广东大唐国际宝昌燃气热电 2×400MW 级扩建工程

竣工环境保护验收意见

图 1 污水处理工艺流程图

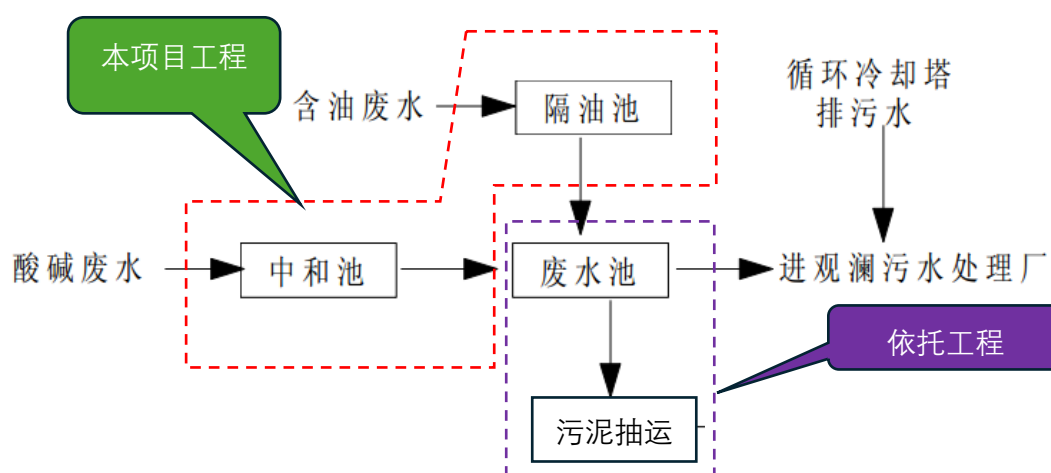
由于依托工程的废水池污泥产生量较少，因此污泥压滤已调整为定期抽运，该变动不影响废水池的处理规模及处理效率，不影响本项目对其依托可行性。
